**REALIZZAZIONE DELLA NUOVA SEDE DEL
CENTRO UNIFICATO PER L'EMERGENZA DELLA
PROTEZIONE CIVILE A FERRARA**

PROGETTO DEFINITIVO

RISPOSTE INTEGRATIVE

ALLA 1° CONFERENZA DI SERVIZI

Si allega stralcio interferente di planimetria con evidenziato essenze che verranno rimosse:

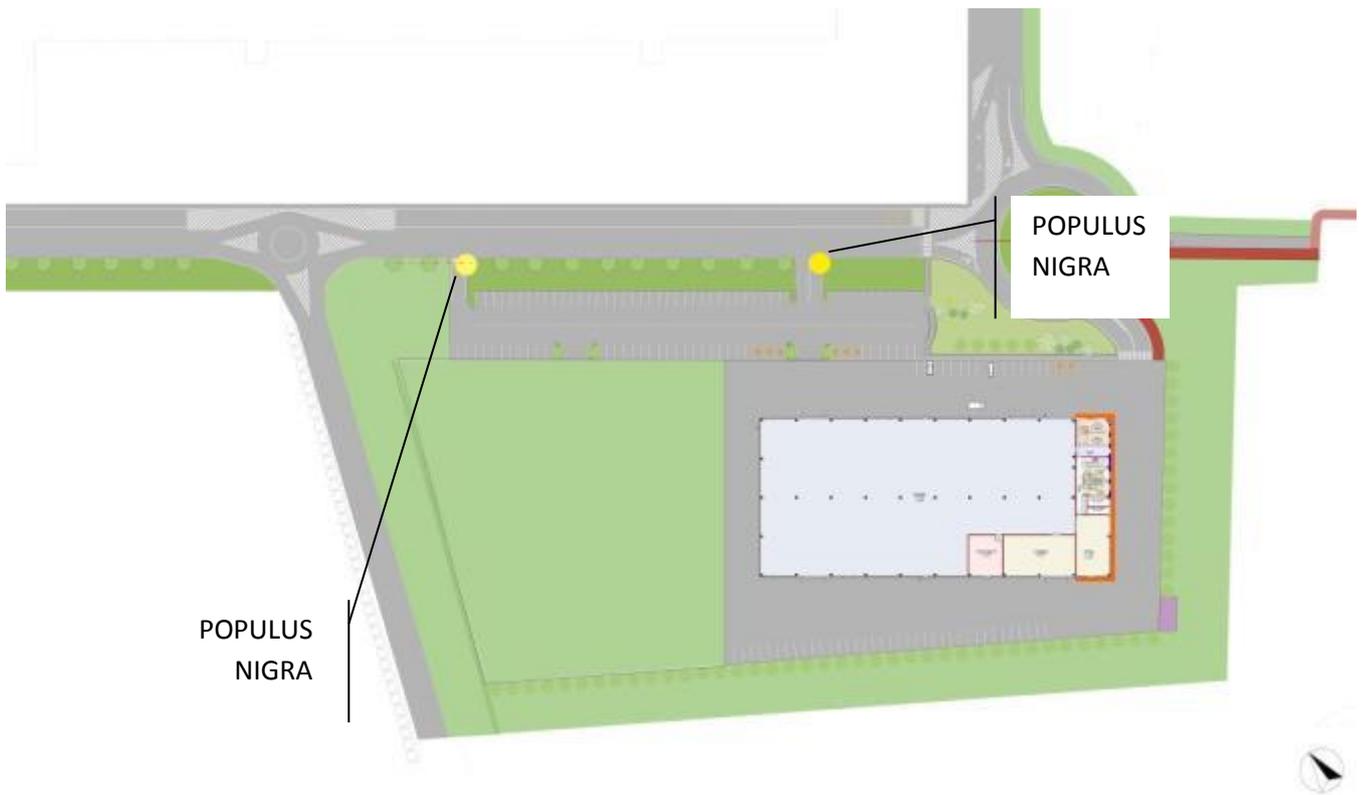
- Il progetto interferisce a vari livelli con filarie siepi Art. NTA 107-1.3.6 del RUE pertanto occorrerà tenerne dovuto conto sia che si vada ad interferire con gli apparati radicali od epigei delle essenze tutelate sia che alcune di queste sia incompatibili con la realizzazione del progetto;

Il progetto interferisce in modo piuttosto limitato con una cortina arborea variegata, nata marginalmente al perimetro del campo coltivato, senza la presenza di particolari essenze da tutelare per dimensione e tipologia. In tale zona è prevista la realizzazione della rotatoria, come da previsione PSC

indicata con retino puntinato rosso, pertanto verranno rimosse completamente queste essenze di scarso interesse a beneficio della visibilità di percorrenza della rotatoria da parte degli autoveicoli.

Verrà preservato invece il filare di essenze identificate come Populus Nigra, parallelo alla strada che fronteggia il nuovo fabbricato della protezione civile, mantenendo una aiuola di sufficiente dimensione che non interferisca con l'apparato radicale. Verranno eseguite solamente due abbattimenti di tali essenze, in quanto interferenze con le corsie di ingresso e uscita del parcheggio pubblico antistante il fabbricato, in quanto l'interasse delle alberature esistenti non permette di collocare i percorsi di ingresso e uscita tra due alberi senza danneggiare il suo apparato radicale e la sua stabilità.

Lo schema mostra le aree di parcheggio che sono state progettate in relazione all'edificio CERPIC, ed i parcheggi da realizzare in caso di futuro ampliamento CREMM+CUP

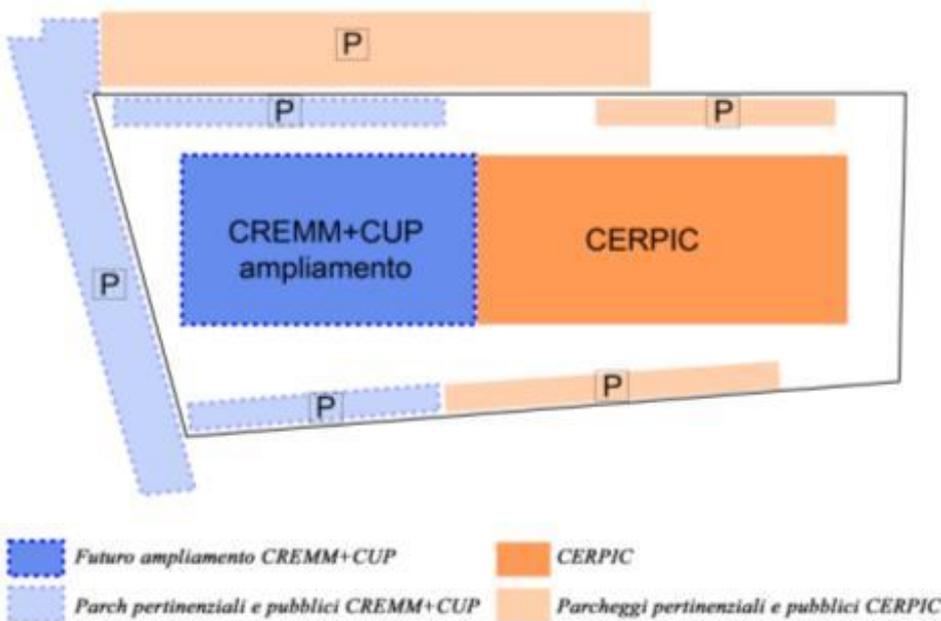
Leoni-SUE: la documentazione relativa al fabbricato è abbastanza completa, con l'ultima integrazione sono stati individuati i parcheggi pertinenziali, mentre non è chiara la quantificazione dei parcheggi pubblici, pertanto si chiede di evidenziare chiaramente i parcheggi pubblici da quelli privati anche in funzione dei vari ampliamenti. Condivido inoltre l'osservazione di Bertoncetti dell'Ufficio Benessere Ambientale relativa alle necessità di specificare le quote e gli accessi.

Nel primo stralcio si procederà realizzando i parcheggi relativi al fabbricato CERPIC, che saranno ricavati nella zona di filtro tra il lotto e la strada (di perimetro alla Fiera).

Tavola 6.1.3 del RUE con evidenziato il cono di volo

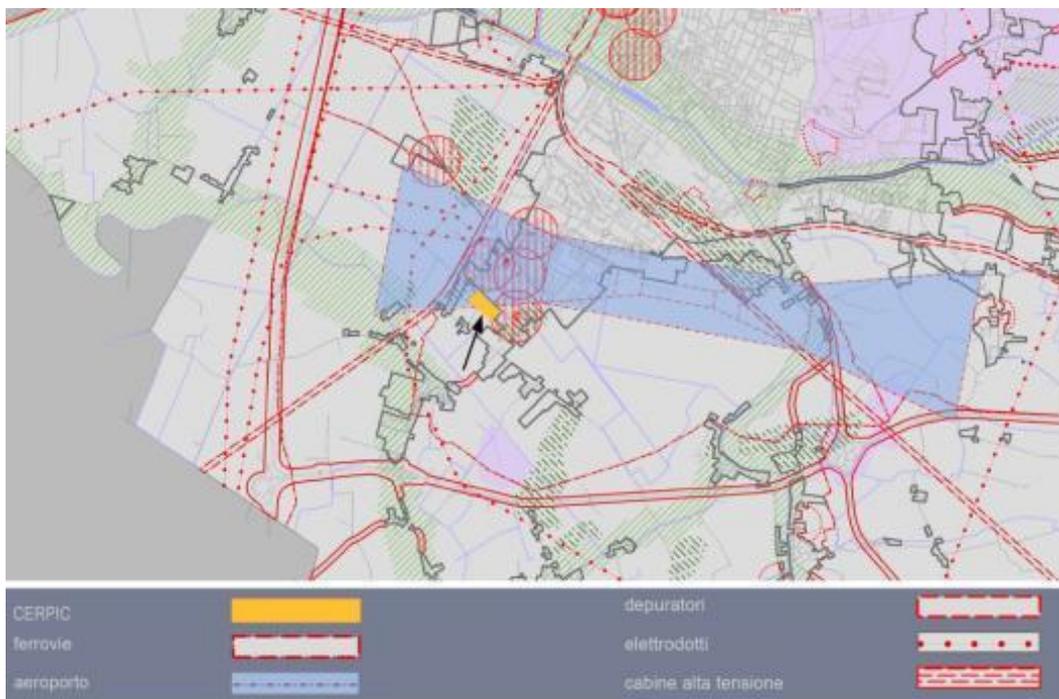
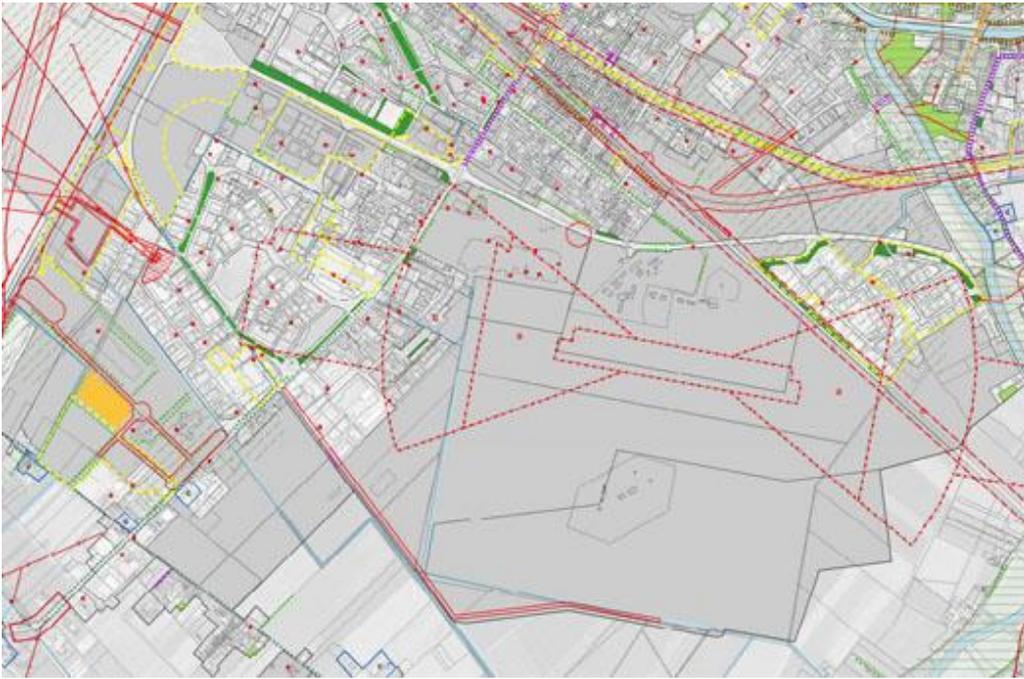
In risposta al quesito sull'istallazione del palo antenna si precisa che nel progetto definitivo non è prevista in copertura la presenza di antenne di trasmissione. Tuttavia nel fabbricato attuale deposito dei mezzi della Protezione Civile sito in Tresigallo è istallato un'antenna. Tale dispositivo non supera i 20,00 m dal suolo pur essendo issata in sommità all'edificio. Si stima che un'eventuale istallazione sul CERPIC possa raggiungere altezze comparabili a quella esistente, collocata a Tresigallo.

A verifica di eventuali interferenze si è valutata l'influenza del Cono di Volo dell'aeroporto S. Luca. La zona in cui sorgerà l'edificio ricade all'interno dell'area citata, seppur esternamente ai perimetri a), b), c) che individuano le parti soggette a tutele più stringenti, così come individuato dalla Tav. 6.4 del RUE. In seguito a confronto con i referenti dell'Ufficio Intersectoriale Piani Progetti Programmi, si è individuata l'altezza di rispetto richiesta, pari a 40,00 m dal suolo.

Sotto riportato vi è il cono di volo desunto dalla tavola 6.1.3 del RUE, le regole per le trasformazioni tratte dalla tav.6.4. ed uno schema grafico che evidenzia l'altezza consentita al di sopra dell'area di intervento.

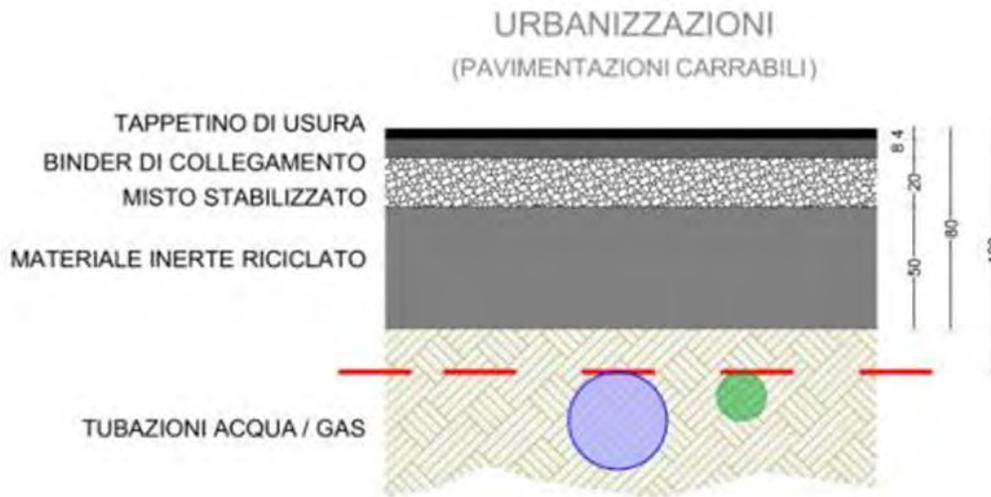
In relazione all'idoneità della rete di adduzione gas metano esistente, attualmente acciaio DN100 5' specie, si comunica che la rete è più che sufficiente per soddisfare le richieste dell'impianto di climatizzazione previsto.

L'impianto prevedete generatore murale a condensazione a gas metano per una potenza di circa 200 kW, circa 21 mc di gas di rete.

L'impianto dal punto di consegna del gestore avrà un diametro di tubazione del DN50, quindi i requisiti sono soddisfatti.
